改善箇所説明図

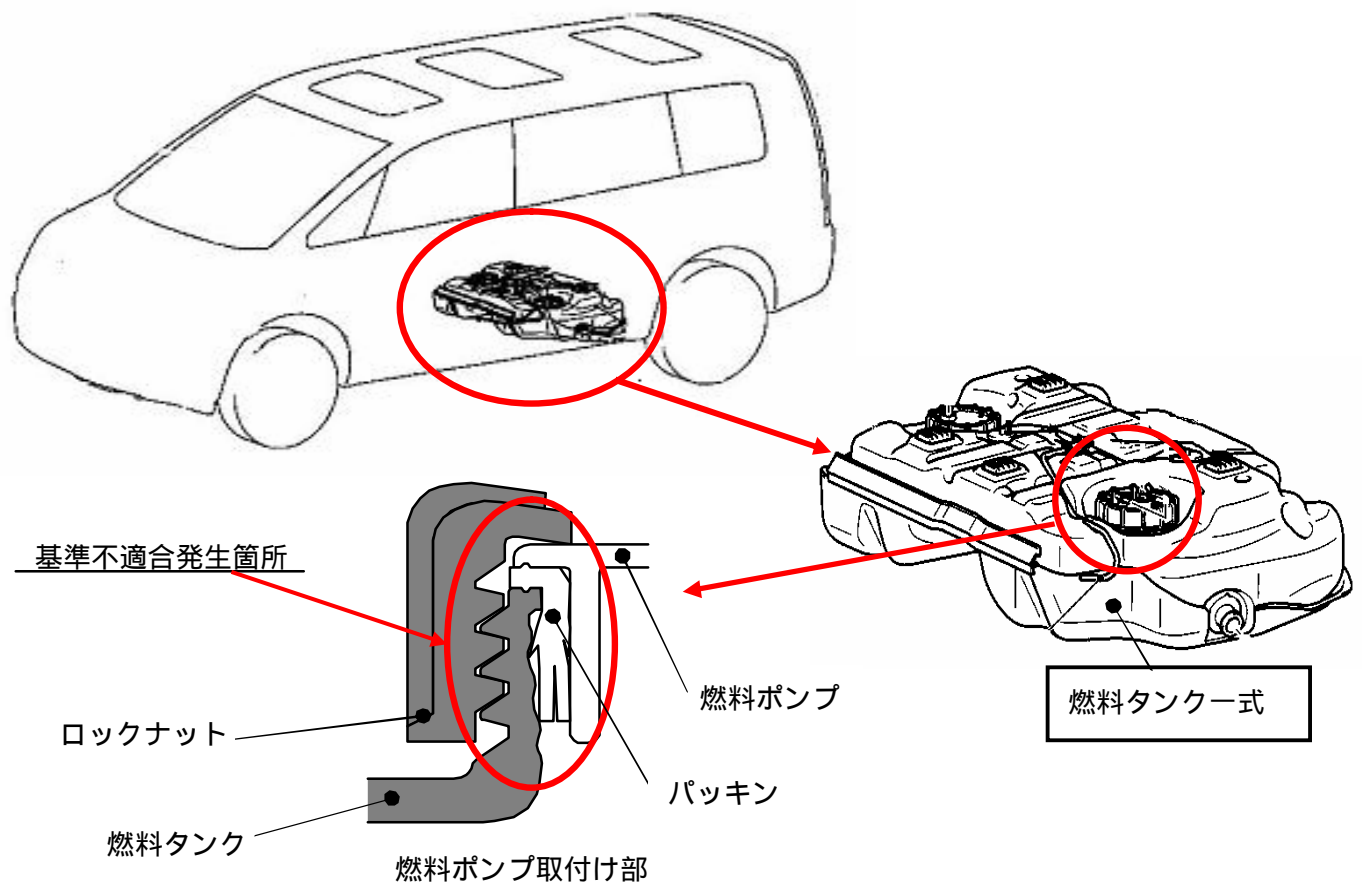
燃料タンクの成形行程が不適切なため、燃料ポンプ取付け部の形状が悪いものがある。そのため、そのままの状態で使用を続けると、燃料ポンプを固定するナットの締付力が低下し、燃料満タン時に燃料が漏れるおそれがある。

全車両、燃料タンクの製造ロットを確認し、該当するものは、燃料タンクー式を良品と交換する。

注： 内は交換部品を示す。
